Projet La Croisée - Modification de la Phase 1B		
<b>Adresse</b>	Projet La Croisée phase 1B (0, chemin Fraser)	
<b>Secteur</b>	Aylmer	
<b>District</b>	Deschênes (3)	
<b>Conseiller/Conseillère</b>	Caroline Murray	
<b>Année de construction</b>		
<b>Classe d'usage</b>	Habitation (h)	
<b>Structure de bâtiment</b>	Isolée, contiguë	
<b>Nombre de logements</b>	195	
<b>Nombre d'étages</b>	2 à 4 étages	
<b>Toiture (revêtement)</b>	Choisissez un élément.	
<b>Revêtement(s) extérieur(s)</b>	Choisissez un élément.	
<b>Liste patrimoine bâti</b>	Non	
<b>Valeur patrimoniale</b>	N/A	
<b>État de vétusté</b>	N/A	
<b>Évaluation municipale</b>		
Règlements concernés	Effets de la demande	Recommandation SUDD
<i>Plan d'implantation et d'intégration architecturale n° 505-2005</i>  <i>Protection des boisés de protection et d'intégration</i>	- Autoriser la modification de la phase 1B du projet de développement résidentiel La Croisée.	Recommandé

**PIIA – Modification des résolutions numéros CM-2018-411 et CM-2019-32, construction de la phase 1 du projet de développement résidentiel « La Croisée » – Lot numéro 3 114 044 – District électoral de Deschênes – Caroline Murray**

## Annexe 2 : Approbation CM-2018-411 et modifications demandées phase 1B

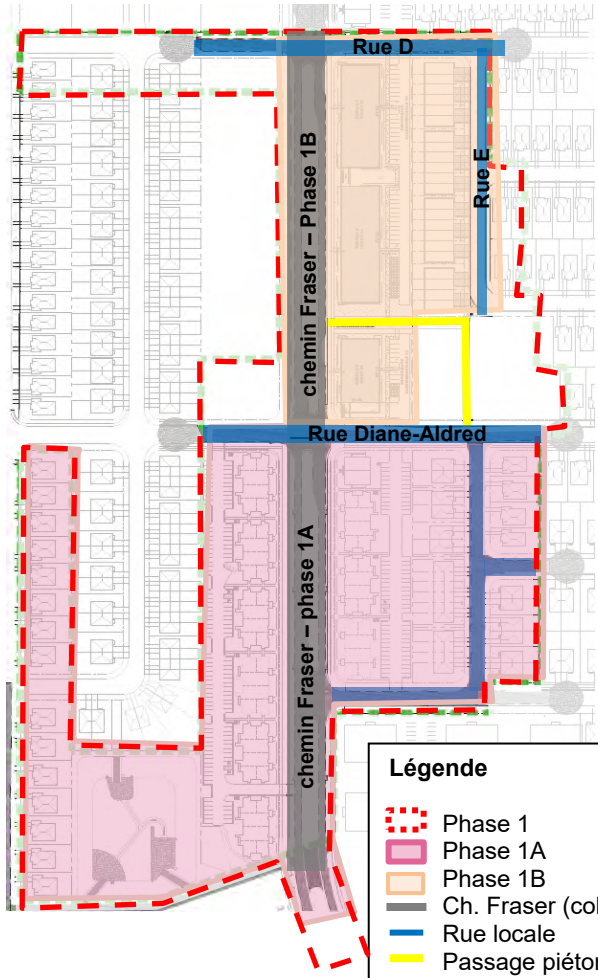
La personne requérante souhaite modifier la trame de rue pour créer un front bâti sur le prolongement du chemin Fraser, accroître la densité et éliminer des emprises de rues inutiles. Une rue locale en « U », aménagée parallèlement au chemin Fraser et séparée uniquement par une bande de végétation, sera retirée afin de créer un îlot plus grand pour la construction d'habitations multifamiliales (annexe 2).

Un lien piétonnier entre les bâtiments multifamiliaux permettra de relier le chemin Fraser et la rue locale bordant les habitations unifamiliales contiguës.

Le lien véhiculaire est-ouest, initialement prévu au nord de la phase 1B vers la rue Samuel-Edey (rue D1), ne sera pas complété durant cette phase, puisque la portion du parcours de golf présente à cet endroit demeurera en exploitation le temps de finaliser sa relocalisation au nord-ouest du projet (CM-2021-273). Selon la note technique de circulation produite par CIMA+, l'absence de lien véhiculaire entre Fraser et Samuel-Edey au nord de la phase 1B ne causera pas d'enjeu de circulation à court terme, le débit automobile n'étant pas suffisamment important (annexe 14).

Chemin Fraser – Collectrice communautaire

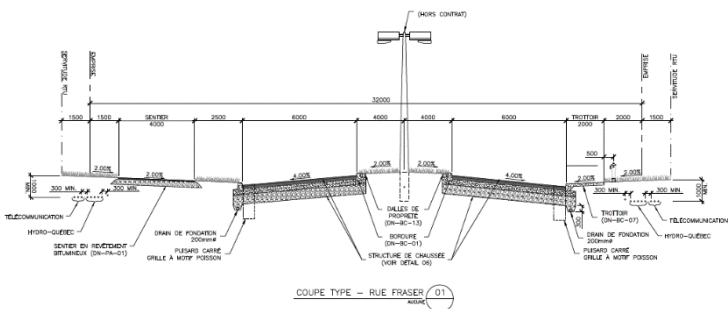
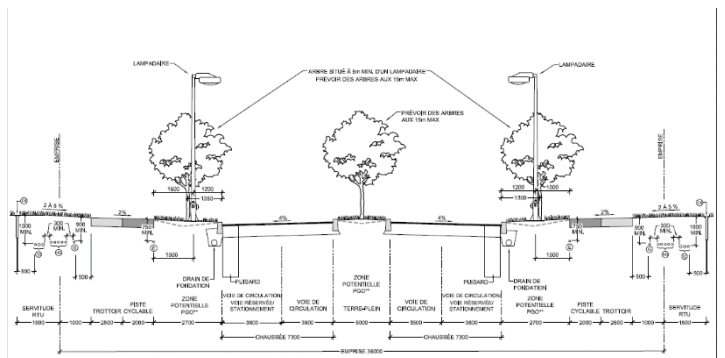
La largeur de l'emprise du chemin Fraser, une collectrice communautaire, a été approuvée à 32 m dans la phase 1A, avant l'entrée en vigueur du nouveau devis normalisé, qui exige 36 m pour ce type de collectrice. Pour tendre vers cette nouvelle norme en demeurant dans les limites du plan d'implantation et d'intégration architecturale existant, l'emprise de la rue Fraser a été fixée à 34 m. Cela permettra d'aménager une piste cyclable unidirectionnelle, un trottoir et une bande de végétation de chaque côté de la rue, comme prévu au nouveau devis normalisé (annexe 2).

- Phase 1A (déjà approuvée) – entre chemin d'Aylmer et Diane-Aldred :
  - Emprise de 32m;
  - Une voie de circulation chaque côté avec un terreplein au centre;

- Piste multifonctionnelle côté ouest;
  - Trottoir côté est, sans bande de végétation.
- Phase 1B - à partir de Diane-Aldred jusqu'à la rue D :
  - Emprise de 34m;

- Basé sur la coupe GR-14 du nouveau devis normalisé avec les adaptations nécessaires;
  - Une voie de circulation de 6m de chaque côté avec terreplein au centre (8 m);

- Piste cyclable unidirectionnel de chaque côté;
  - Trottoirs séparés de la chaussée par une bande de plantation de chaque côté.
- L'intersection Diane-Aldred représente le point de transition idéal entre la coupe de la phase 1A et la coupe de la phase 1B puisqu'il y aura, à terme, des feux de circulation qui assureront des traversées sécuritaires pour les cyclistes (passage d'une piste multifonctionnelle côté ouest (phase 1A) vers piste cyclable unidirectionnelle et trottoir de chaque côté (phase 1B)).

**Annexe 3 : Approbation CM-2019-32 et modifications demandées phase 1B**

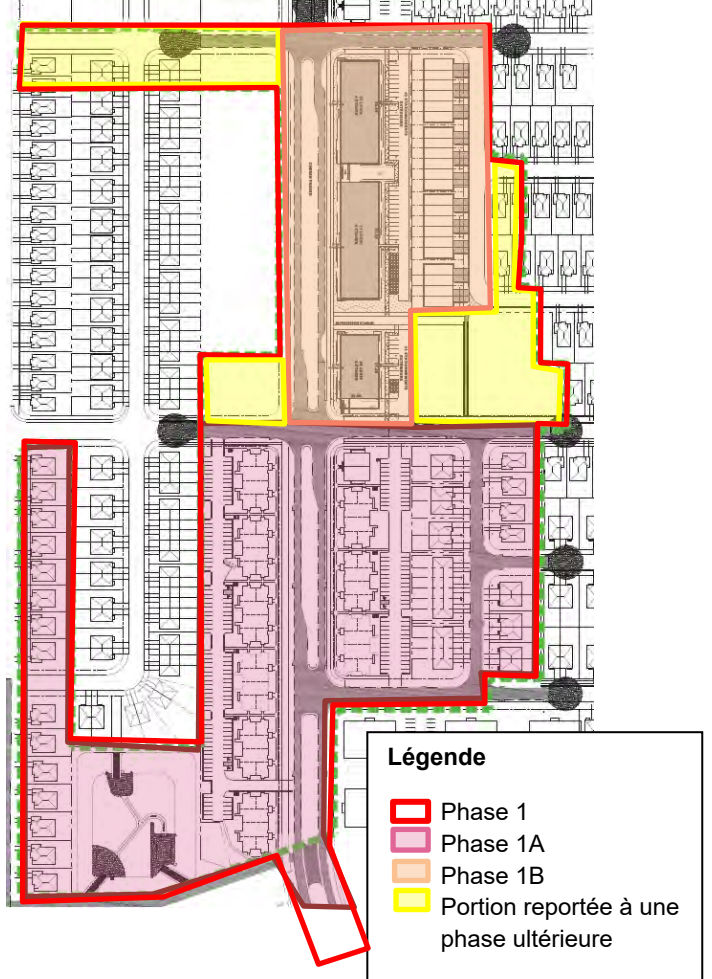
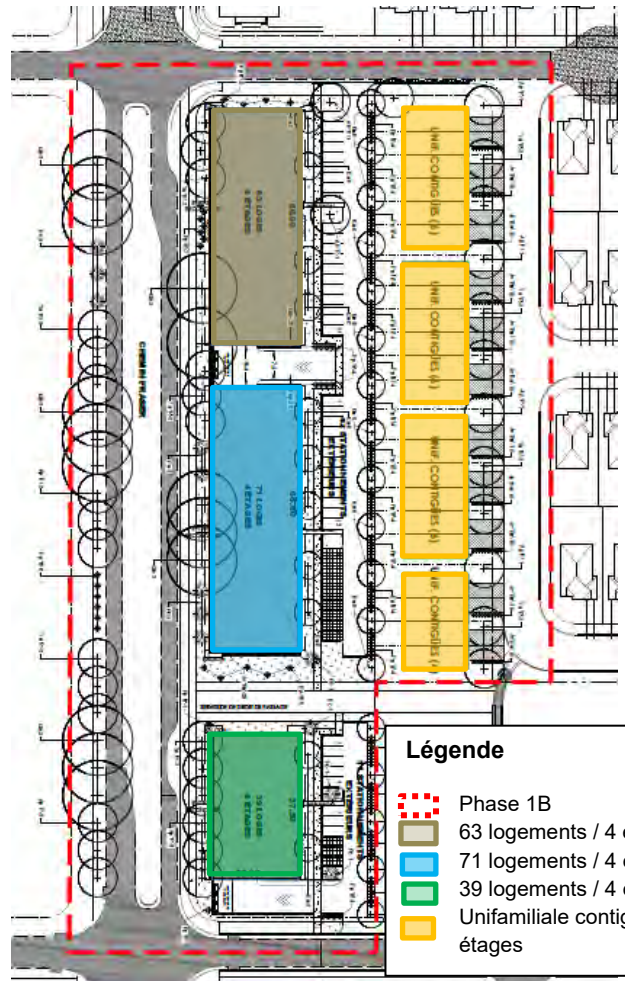
La demande de modification vise la phase 1B et propose une densification de la portion nord du chemin Fraser en remplaçant les habitations unifamiliales jumelées et isolées par trois bâtiments multifamiliaux de respectivement 63, 71 et 39 logements sur quatre étages. De plus, des habitations unifamiliales contiguës compléteront les typologies pour cette phase.

## Annexe 9 : Phase 1B - Caractéristiques architecturales

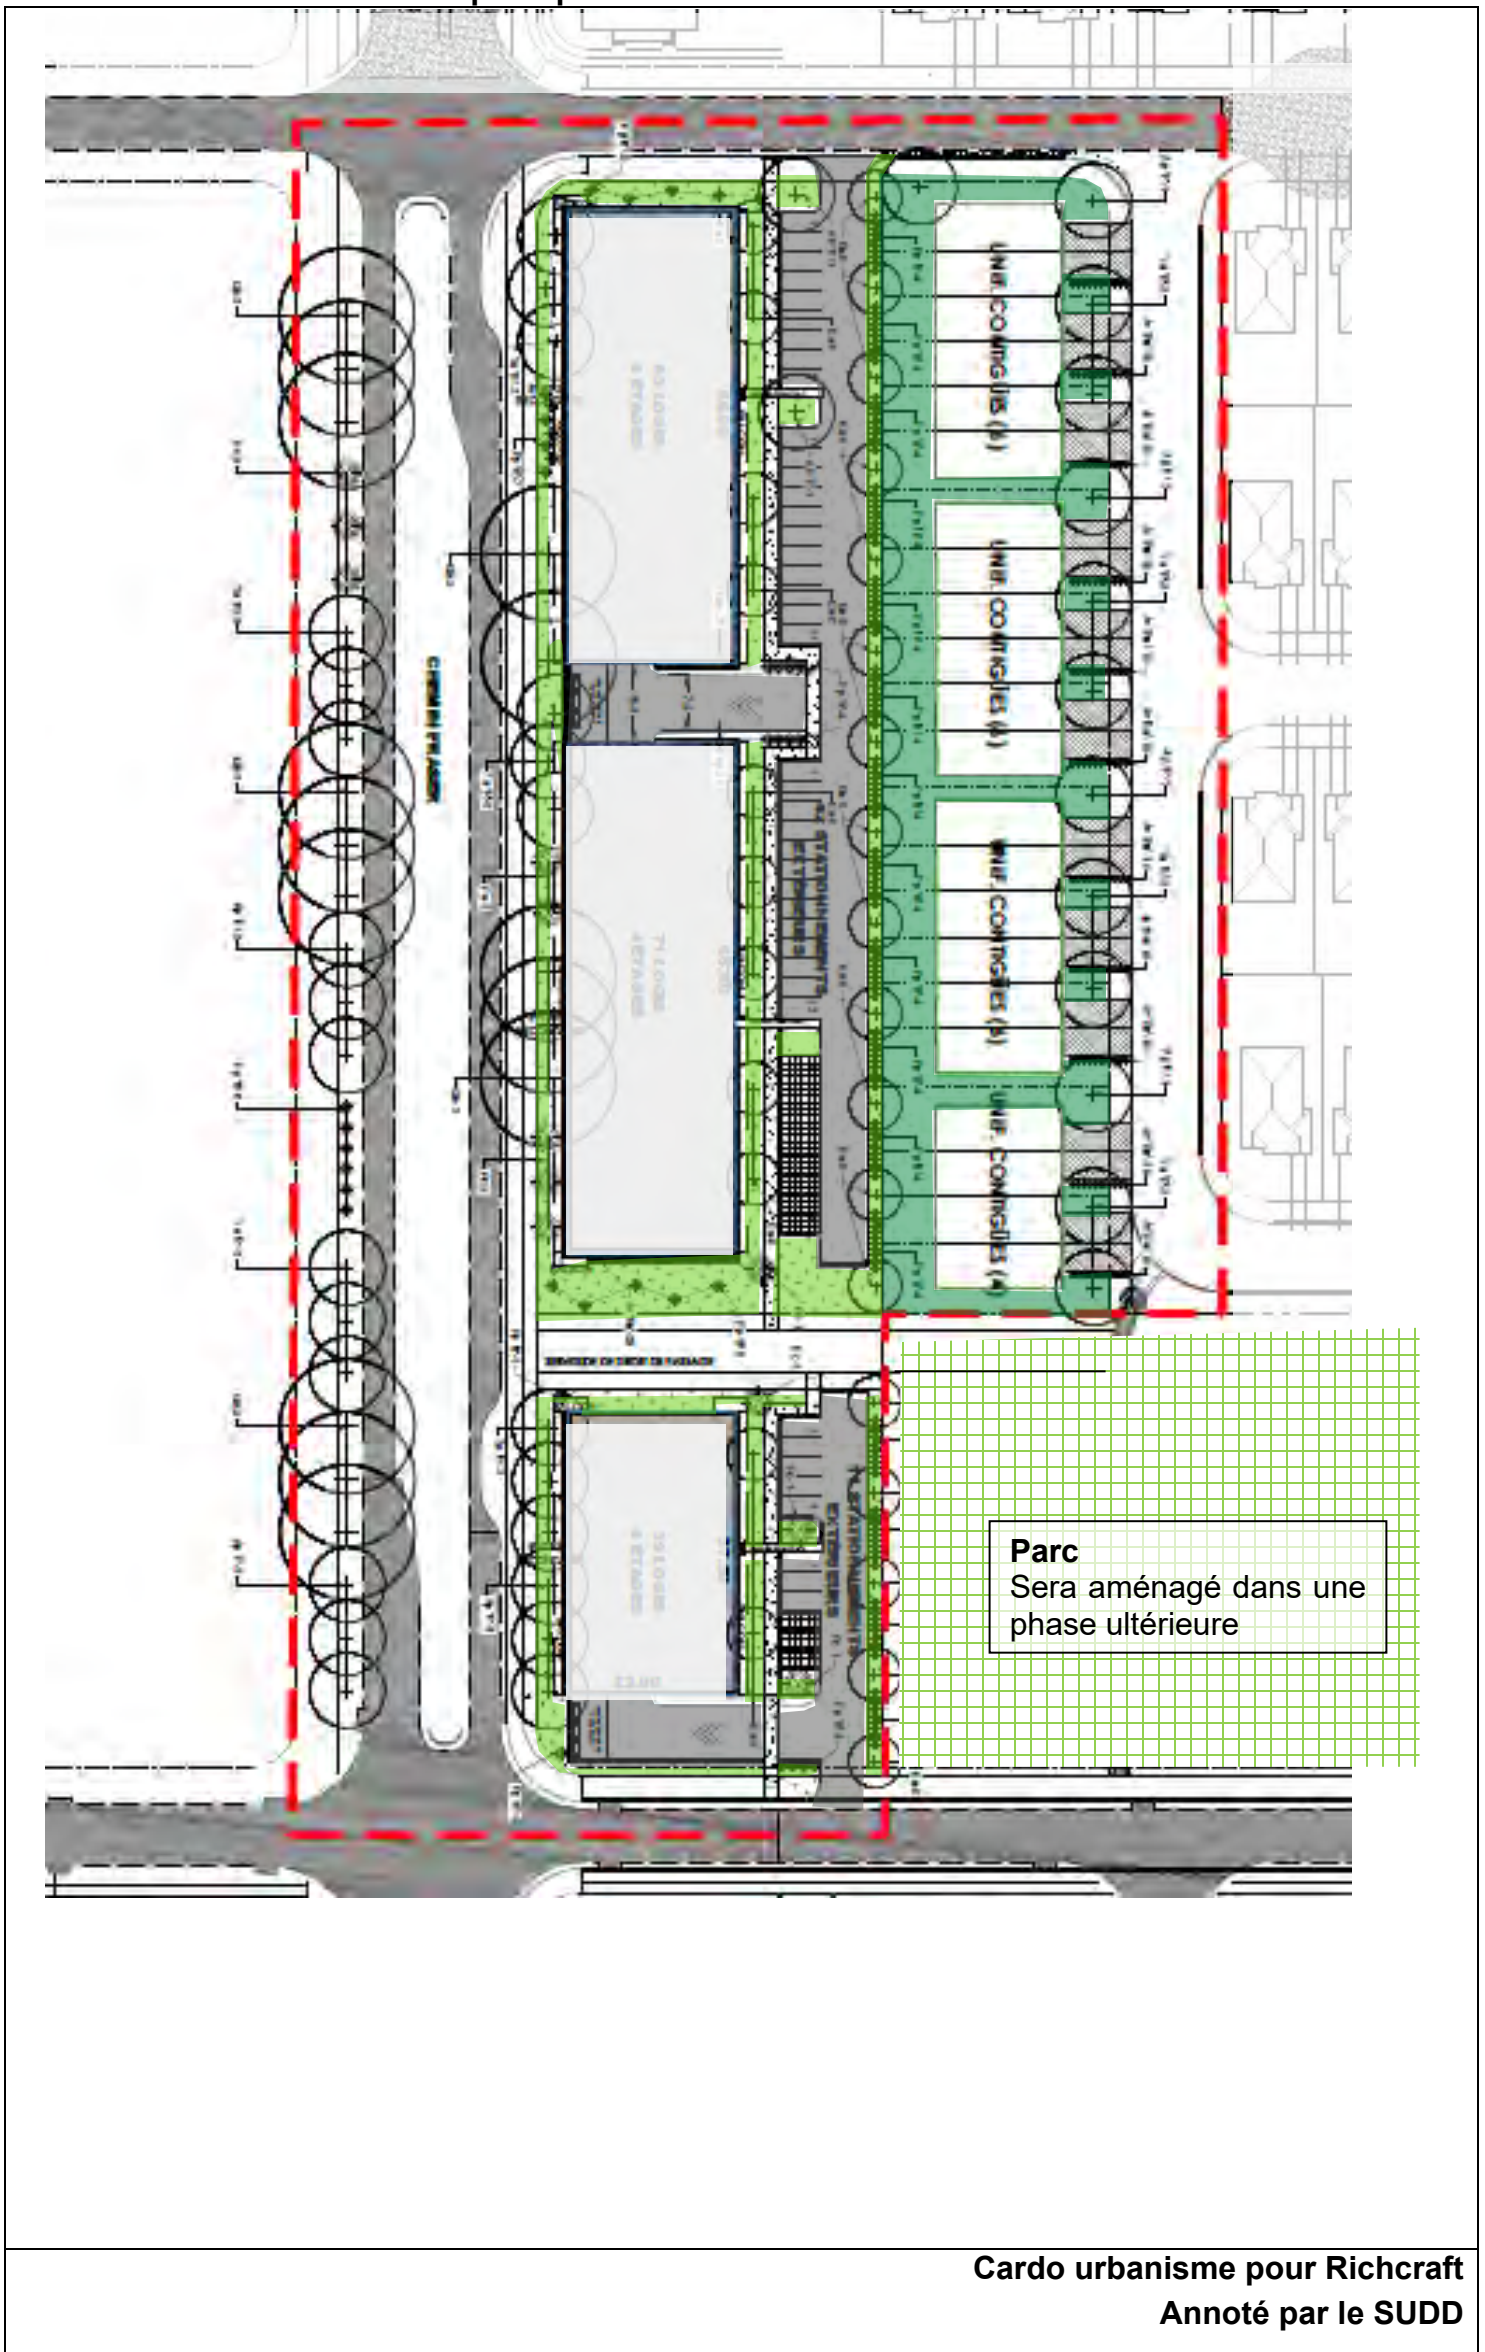
La caractéristique s'appliquant à la volumétrie des bâtiments multifamiliaux mentionnant une hauteur de 2 étages pour les bâtiments juxtaposés à un parc sera retirée.

La modification de la phase 1B propose un bâtiment multifamilial de 4 étages en bordure d'un parc. Cette proposition respecte la volonté de la Ville d'offrir des espaces récréatifs et de détente à proximité des milieux les plus denses.

## Annexe 11 : Phase 1B – Plan concept de plantation - Type de végétaux

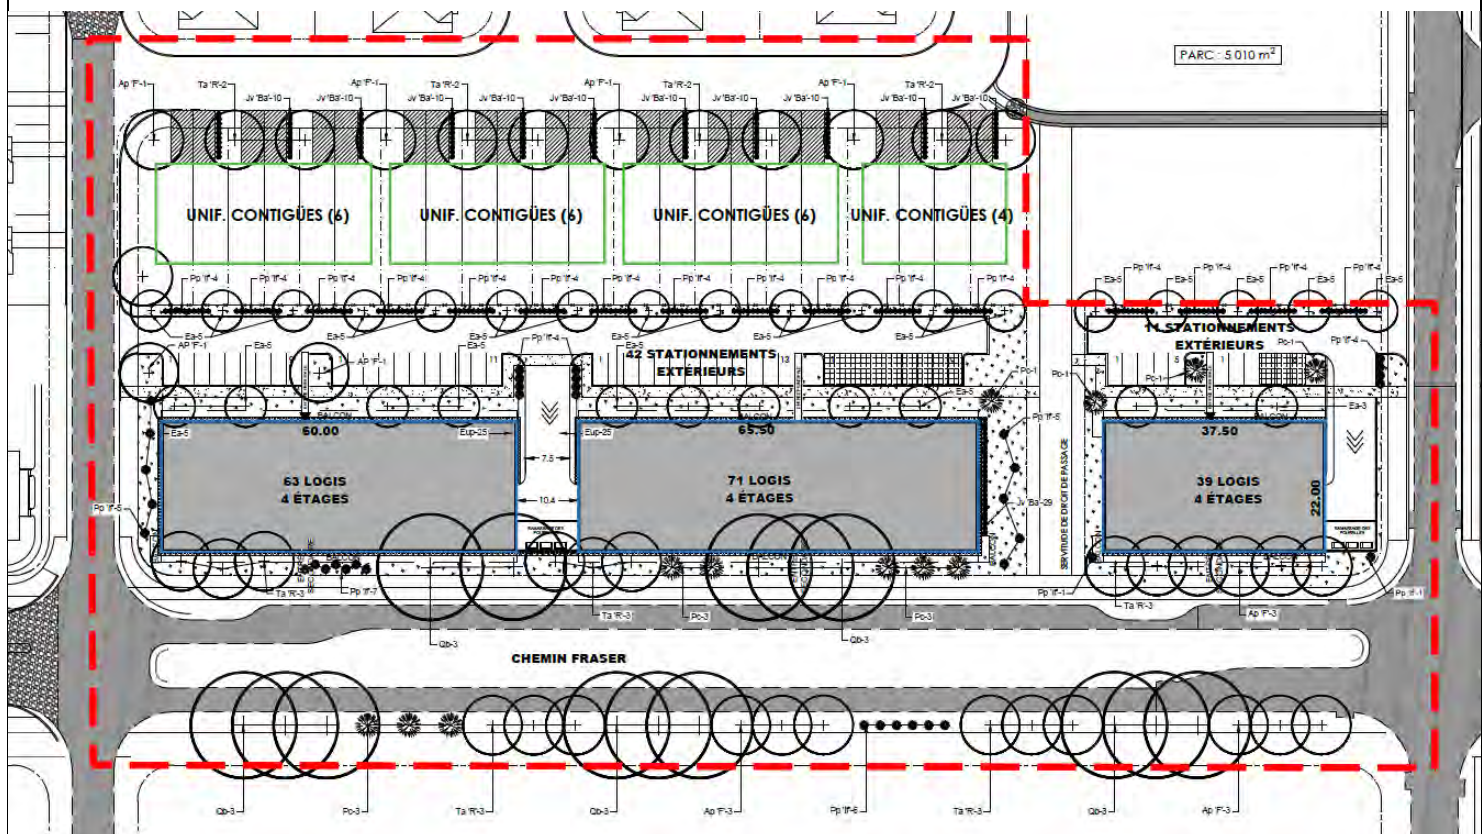
L'aménagement paysager est sommaire. Plusieurs arbres sont plantés, mais il n'y a pas de traitement particulier pour les entrées principales et secondaires. Le muret de béton entre le bâtiment de 71 logements et celui de 63 logements n'est pas camouflé par un aménagement paysager (annexes 10-11).

Les aires de stationnement extérieures des bâtiments multifamiliaux sont bordées d'une plantation dense, composée d'arbres et de haies de conifères permettant de limiter les vues sur cet espace minéralisé, à partir des cours arrière des habitations unifamiliales contiguës et à partir du parc.

Les aires de stationnement des bâtiments multifamiliaux sont fragmentées d'îlots de verdure, mais ces derniers ne sont pas plantés d'arbres. Les aires d'agrément privées pour ces bâtiments sont prévues sur les balcons de chaque logement.
